INFORME DE FISCALIZACIÓN AMBIENTAL

PLANTA GASMAR QUINTERO

DFZ-2017-14-V-RCA-IA

Figura N°5. Fecha:

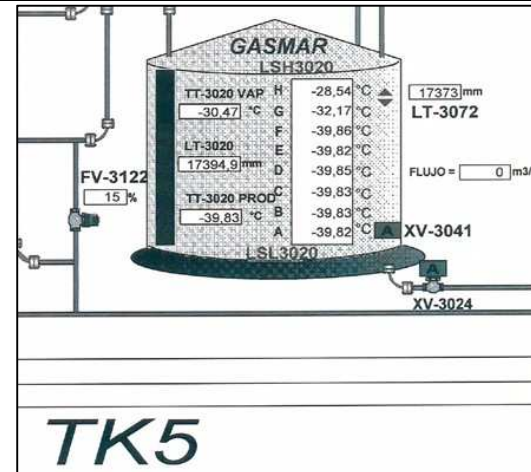
<p>Hechos constatados:</p> <p>Durante la inspección a las instalaciones asociadas al estanque TK-4 y TK-5, acompañó al equipo fiscalizador el subgerente de operaciones, Sr. Alejandro Bizama y la Sra. Marcela Montoya – experta en prevención de riesgos.</p> <p>Del recorrido por la zona de emplazamiento del estanque TK-4, se constató lo siguiente:</p> <ul style="list-style-type: none"> - Estanque de 30.000 m³ de capacidad de propano refrigerado a -42 °C, de acuerdo a lo señalado por Sr. Bizama. - Sistema de válvulas manuales y automáticas, correspondientes a 4 y ubicadas en el techo del estanque; 4 anillos con sistema sprinkler, dos ubicados en el manto del estanque y dos más en el techo del estanque (Fotografía N°8). - Foso de contención (Fotografía N°9); sistema de sensores de llamas de funcionamiento automático; cañerías con aislación térmica de poliuretano. (FOTOS) <p>De acuerdo a lo visualizado en la sala de control, además de lo señalado por Sr. Bizama, este estanque cuenta con sistema de alarmas con control en línea. Asimismo, se visualizó la altura de producto almacenado al interior del estanque al momento de la inspección, correspondiente a 10.472 mm y 17.165,1 m³ de producto (Figura N°5)</p>

Descripción medio de prueba: Imagen obtenida desde Sala de Control, referida a cantidad de producto almacenado en estanque TK-4 GASMAR.

Figura N°6. Fecha: 19 de enero de 2017

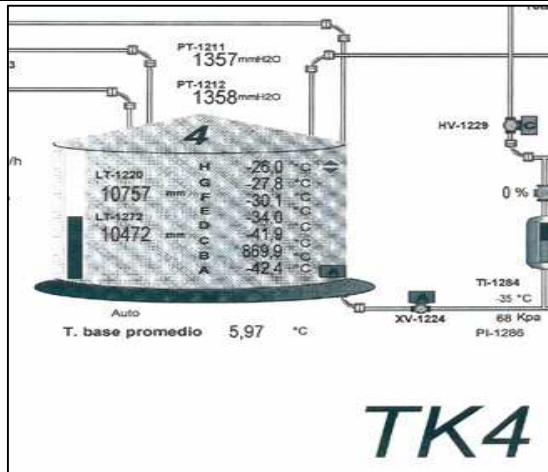
De acuerdo a lo visualizado en la sala de control, además de lo señalado por Sr. Bizama, este estanque cuenta con sistema de alarma en línea. Asimismo, se visualizó la altura de producto almacenado al interior del estanque al momento de la inspección, correspondiente a 17.394 mm. (Figura N°6)

Descripción medio de prueba: Imagen obtenida desde Sala de Control, referida a cantidad de producto almacenado en estanque TK-5 GASMAR.

N° Hecho Constatado	Materia Objeto de Fiscalización	Exigencia Asociada	Hallazgo				
		<p>Considerando 3.2.3. Descripción de las instalaciones del área de la planta <i>Estanque: se dispone actualmente de un estanque de almacenamiento y <u>se proyecta la construcción de un segundo con capacidad de 2.100 m³, capaz de abastecer durante 4 horas el sistema de protección contra incendios de la planta. (...)</u></i></p> <p>RCA N°34/2013 Ampliación Terminal Proyecto TK-5 Considerando 3.1.4. Sala de bombas y sistema contra incendios <i>Se construirá una sala de bombas que formará parte de un sistema contra incendio adicional en el sector del nuevo estanque. Se instalarán dos bombas diésel cuya función será bombear el agua de las piscinas hacia el nuevo estanque cuando sea requerida, y entregar caudal y la presión adecuada para los diferentes sistemas contra incendio: sprinklers, boquillas pulverizadoras, monitores, etc.</i></p> <p>Considerando 3.1.15. Detalle de instalaciones actuales y nuevas <i>Tabla N°2, Resumen infraestructura actual y proyectada Planta GASMAR</i></p> <table border="1" data-bbox="629 663 1346 778"> <thead> <tr> <th data-bbox="629 663 987 687">Instalaciones y equipos actuales</th> <th data-bbox="987 663 1346 687">Nuevas Instalaciones y equipos</th> </tr> </thead> <tbody> <tr> <td data-bbox="629 687 987 778">2 bombas diésel de 5.000 GPM y una electro bomba de 2.500 GPM para sistema de protección contra incendios</td> <td data-bbox="987 687 1346 778">Se agrega una sala de bombas con 2 bombas diésel de 5.000 GPM cada una.</td> </tr> </tbody> </table> <p>Servicio de Evaluación Ambiental Resolución Exenta N°268 del 23.septiembre.2013. <i>Considerando, 3, b. Cambio de ubicación de las piscinas contra incendios: La planta posee dos piscinas (ya existentes) de agua de mar contra incendios, las que serían cambiadas de ubicación al interior de las instalaciones del proyecto, dada la mayor superficie a ocupar por el foso de contención. (...) La operación de las piscinas, en relación con el almacenamiento de agua de mar disponible en caso de incendio, no variaría en comparación con la forma de operación vigente. Resuelvo: 1. La modificación propuesta por el titular no debería ingresar al sistema de evaluación de impacto ambiental (...).</i></p>	Instalaciones y equipos actuales	Nuevas Instalaciones y equipos	2 bombas diésel de 5.000 GPM y una electro bomba de 2.500 GPM para sistema de protección contra incendios	Se agrega una sala de bombas con 2 bombas diésel de 5.000 GPM cada una.	
Instalaciones y equipos actuales	Nuevas Instalaciones y equipos						
2 bombas diésel de 5.000 GPM y una electro bomba de 2.500 GPM para sistema de protección contra incendios	Se agrega una sala de bombas con 2 bombas diésel de 5.000 GPM cada una.						
6	Estado de Operación del Proyecto.	<p>Exigencias: RCA N°239/2005 Proyecto Cuarto Estanque de LPG Considerando 3. <i>(...) el proyecto "Cuarto Estanque de LPG" consiste en la instalación de un cuarto estanque de 35.000 m³ de capacidad, de Gas Licuado de Petróleo (GLP) en la actual planta de GASMAR localizada en Quintero, para el almacenamiento de gas.</i></p> <p>RCA N°34/2013 Ampliación Terminal Proyecto TK-5 Considerando 3.</p>	<ul style="list-style-type: none"> • El estanque TK-4 tiene una capacidad de almacenamiento de 38.232 m³, superando los 35.000 m³ de capacidad indicados por el titular. • El estanque TK-5 tiene una capacidad de almacenamiento de 63.139 m³, superando los 60.000 m³ de capacidad indicados por el titular.
